Étude des alternatives pour une nouvelle gare TGV de Montpellier

Auteur : Collectif d'opposition à la gare de la Mogère

Contribution à l'enquête publique « Gare nouvelle Montpellier Sud de France »

Contact : Michel Julier – gareTGV@free.fr – 06.83.83.37.40 – Date : 20 octobre 2014

La comparaison des sites *Est* et *Ouest* par RFF

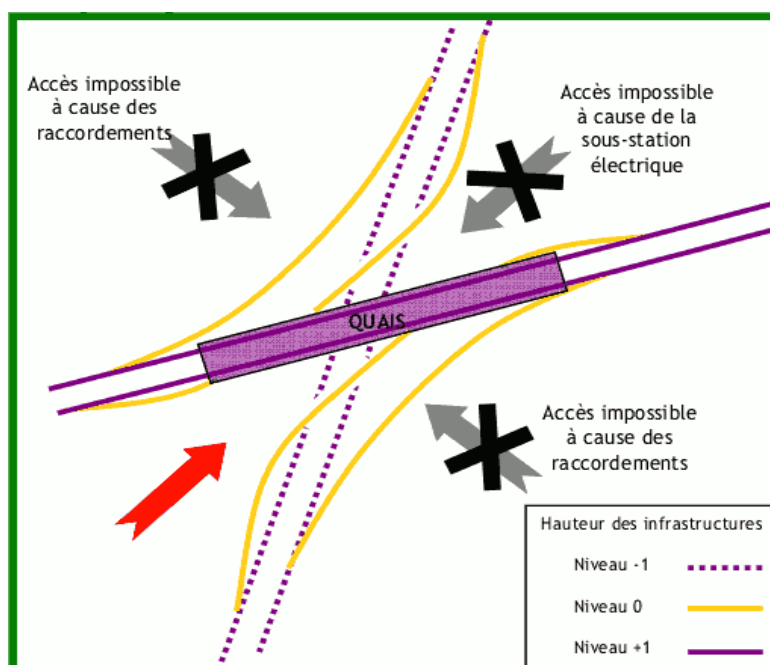
Comme indiqué précédemment, l'unique argument utilisé par le maître d'ouvrage pour justifier le choix du site *Est* (plutôt qu'un autre site) se base sur l'étude fournie par RFF lors du débat de 2009 sur le projet de LNMP, dont seul le tableau récapitulatif de la comparaison entre le site *Est* (La Mogère) et le site *Ouest* (Saint-Jean-de-Védas, « option 2 » de la présente étude) est repris.

Notre analyse sur base sur l'étude comparative de RFF (chapitre 2 : pages 28 à 51).
